46F-10-007

## 不具合連絡書

PMMR8638-42

Kタイプ ナイフタンシ

略図(必要な場合のみ)

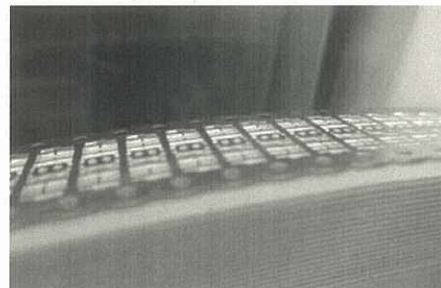
めっき後品にて継ぎより巻きのダレバリ逆。  
正)ダレ面外側 誤)バリ面外側
